**INFORME DE HITO DE CONTROL N° 013-2021-OCI/2951-SCC**

**“OBRA: RECUPERACIÓN DEL LOCAL ESCOLAR  
N° 82170 JESÚS DE NAZARETH C.P. NUEVA JERUSALÉN,  
DISTRITO DE PACANGA – PROVINCIA DE CHEPÉN –  
DEPARTAMENTO DE LA LIBERTAD”**

**HITO DE CONTROL N° 6  
CULMINACIÓN DE EJECUCIÓN DE OBRA**

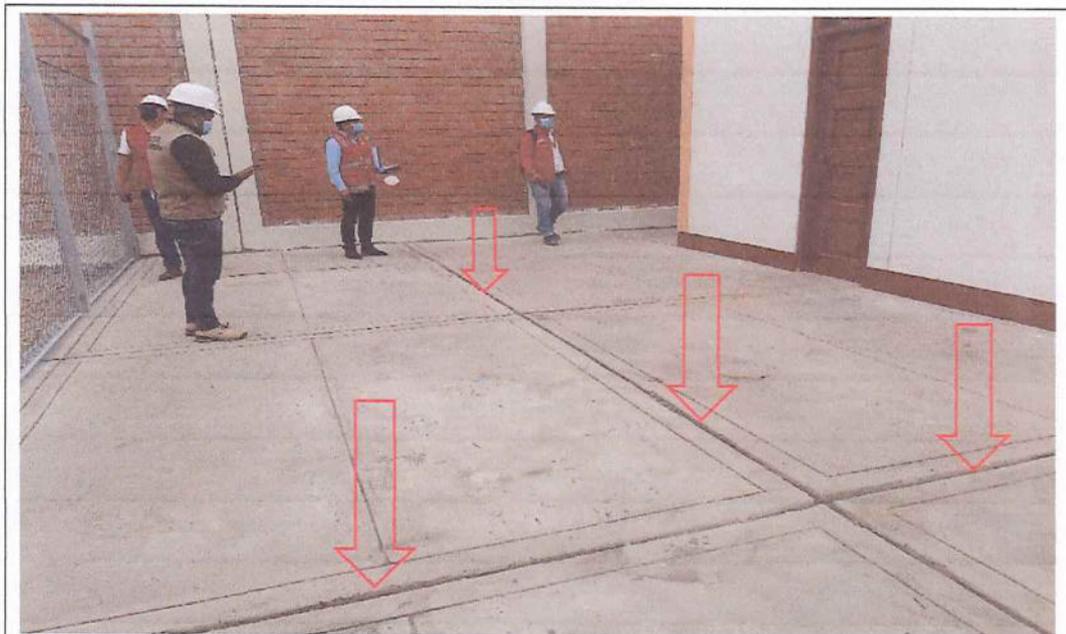
- Partida 09.05.01 Pintura demarcación de losa deportiva: respecto a esta partida se evidenció en la visita de inspección de obra de 1 de junio de 2021 que no se ejecutó al 100%.

De otra parte, se advirtió que el Contratista respecto a esta partida continuaba realizando trabajos en la obra; puesto que, en la visita de inspección de obra de 3 de junio de 2021 se encontraba dicha partida ya ejecutada.

Fotografía n.º 1

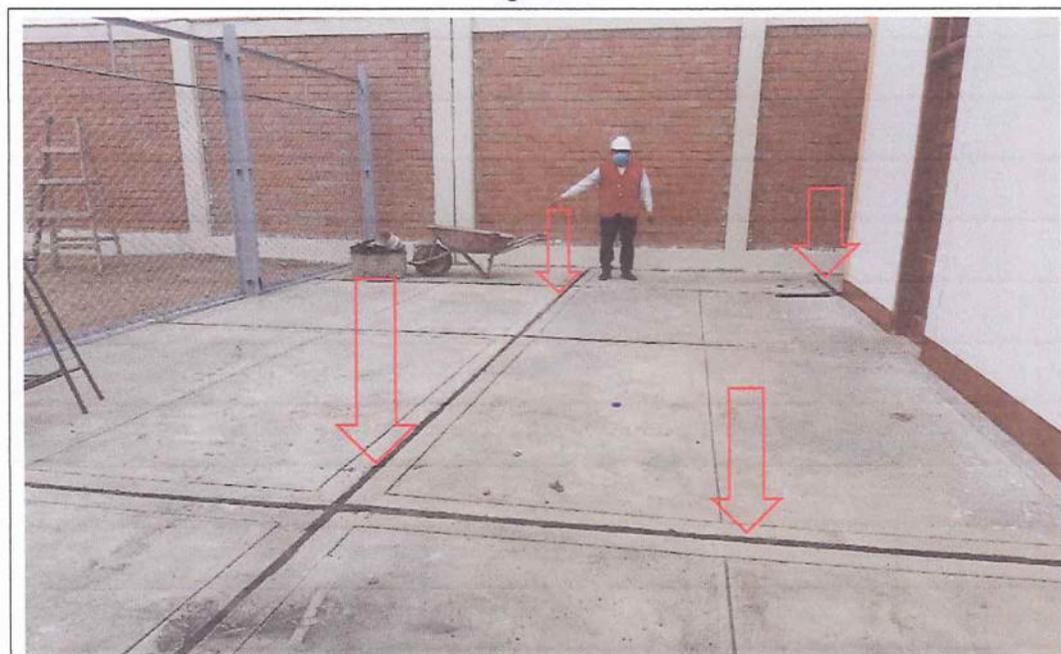
Mediante Acta de inspección de obra de 1 de junio de 2021, se observó que en las veredas del Módulo 1 no se ha concluido en el plazo contractual con la partida 09.03.09 Junta de dilatación en veredas, patio y losa deportiva e=1".

Mediante Acta de inspección de obra de 1 de junio de 2021, se observó que en las veredas del Módulo 1 que no se ha concluido en el plazo contractual con la partida 09.03.09 Junta de dilatación en veredas, patio y losa deportiva e=1”.

Fotografía n.º 7

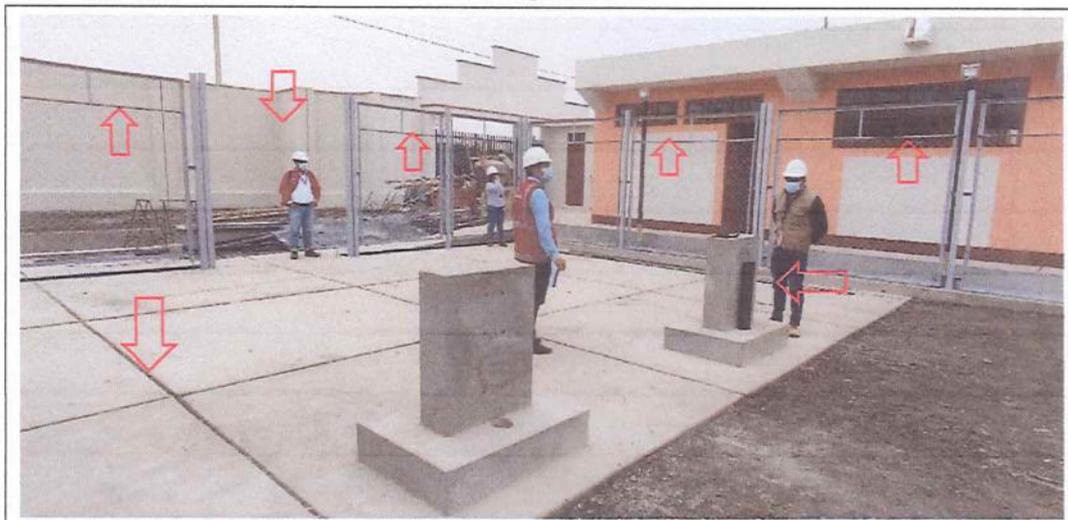
Mediante Acta de inspección de obra de 1 de junio de 2021, se observó que aún no se ha concluido con la partida 02.02.11.02 Junta de dilatación con espuma plástica y sellador E=1", siendo que, no se ha colocado el jebe microporoso de e=1" señalado en el análisis de precios unitarios de dicha partida.

Fotografía n.º 11

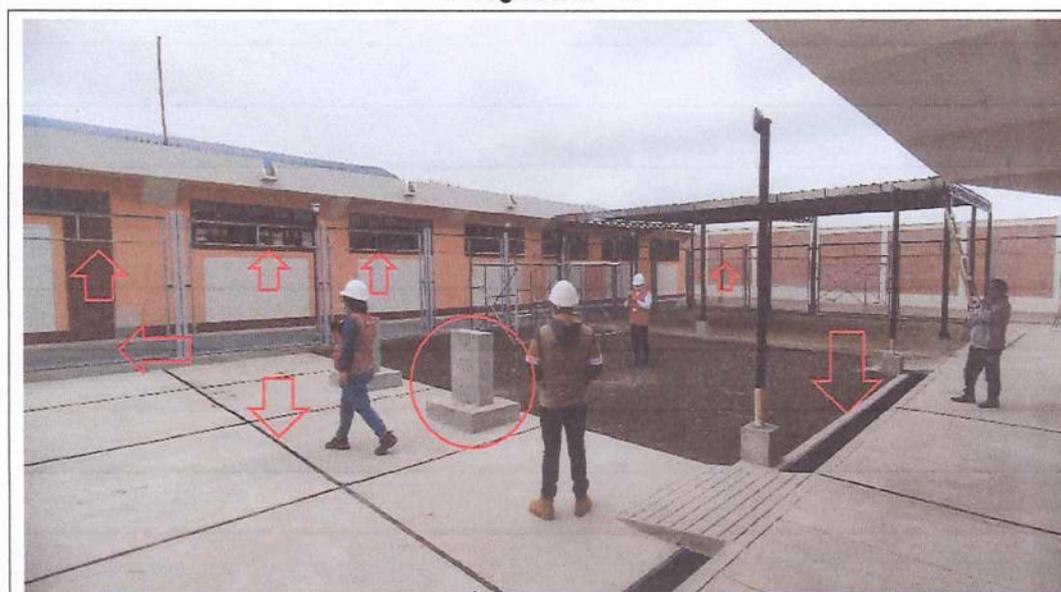
Mediante Acta de inspección de obra de 1 de junio de 2021, se observó que aún no se ha concluido con la partida 08.01.02 Malla metálica galvanizada; además, no se ha anclado la malla en cuatro puntos como se detalla en el plano DC-23 del expediente técnico.

Fotografía n.º 13

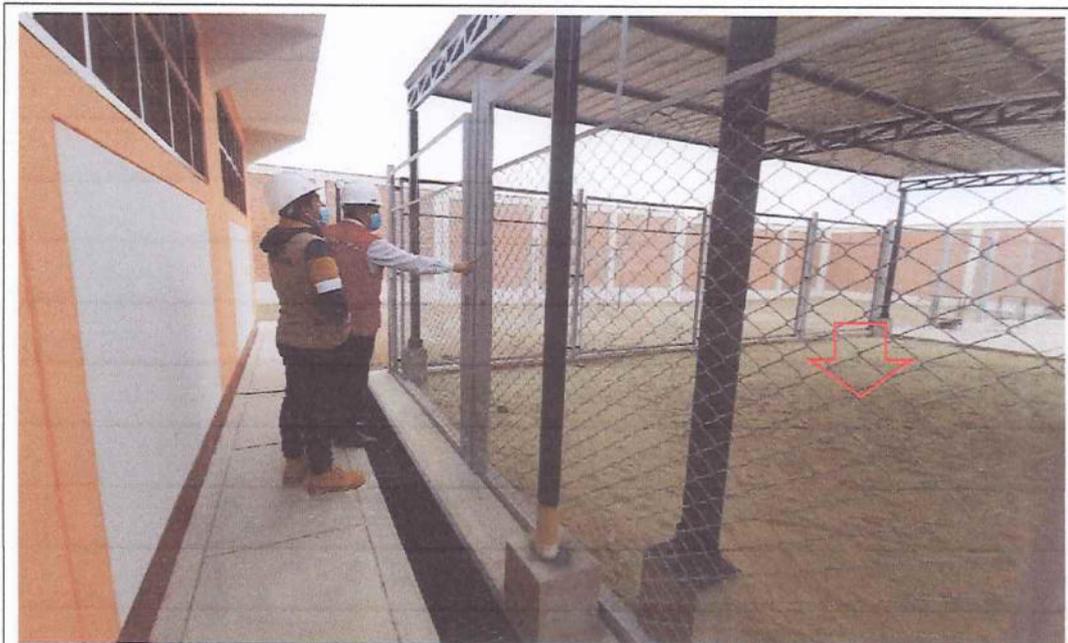
Mediante Acta de inspección de obra de 3 de junio de 2021, se evidenció que, con posterioridad al 1 de junio de 2021, se ha ejecutado la partida 09.03.09 Junta de dilatación en veredas, patio y losa deportiva e=1"; y, que aun no se concluye las partidas 08.01.02 Malla metálica galvanizada y 09.05.03 Pintado de sardineles; además, no se ha colocado la asta de bandera del nivel inicial como se detalla en el plano DC-19 del expediente técnico.

Fotografías n.ºs 33 y 34

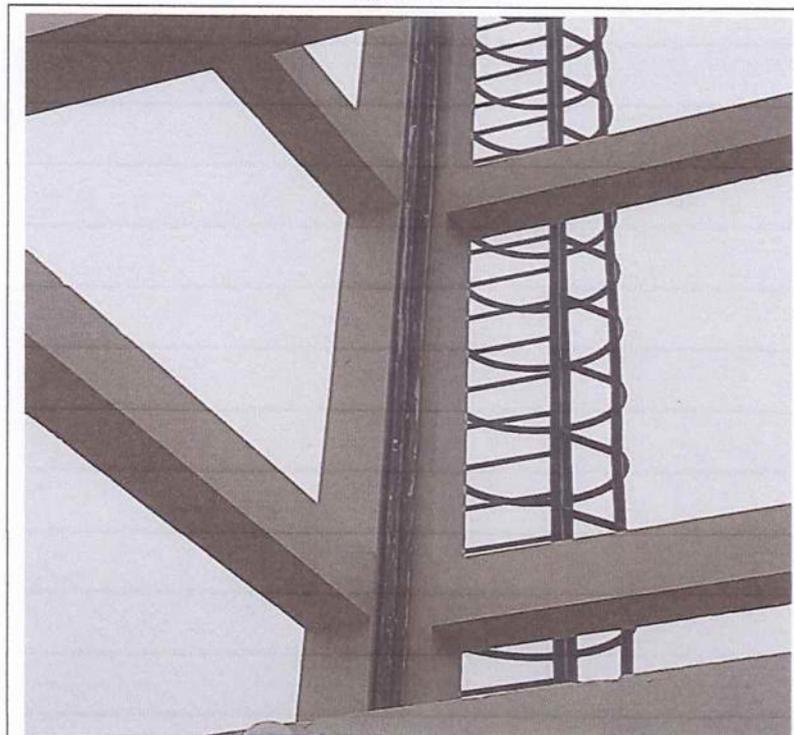
Mediante Acta de inspección de obra de 1 de junio de 2021, se observó que no se ha concluido con la partida 11.07.06 Tubería PVC SAL para evacuación pluvial de 3", conforme a lo señalado en el plano LD-04 del expediente técnico.

Fotografía n.º 41

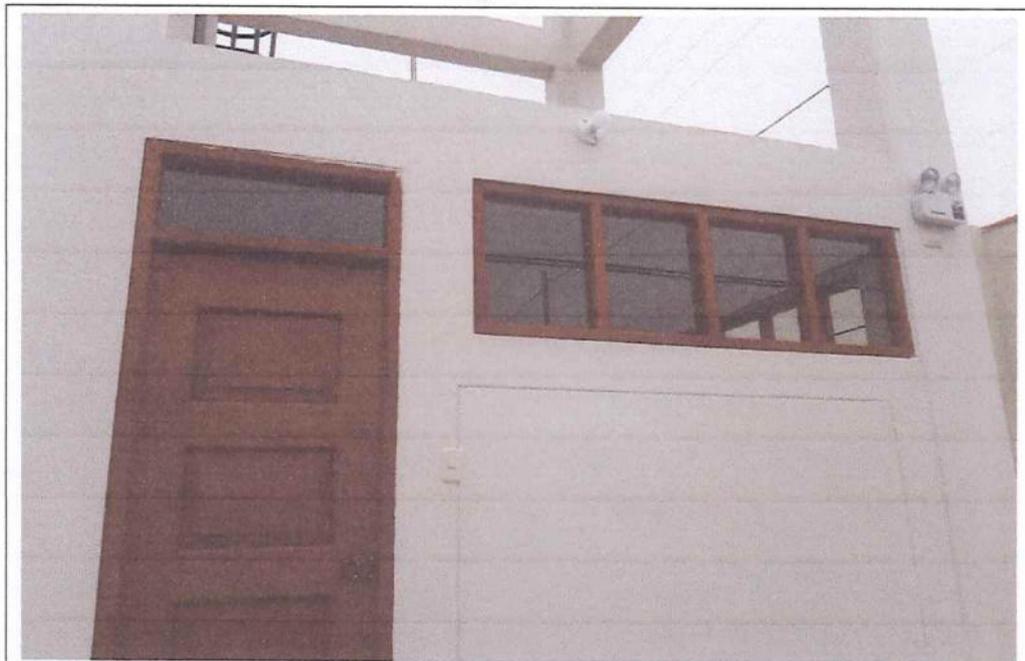
Se observa que para la partida 03.02.09.01 Cristal de seguridad templado incoloro de 6 MM, no se ha empleado cristales de vidrio templado; además, para la partida 03.04.06.02 Sumin. y Mont. Artefacto fluorescente 2/18 W empotrado marco aluminio (Incl. Difusor), no se ha empleado las luminarias especificadas en el expediente técnico.
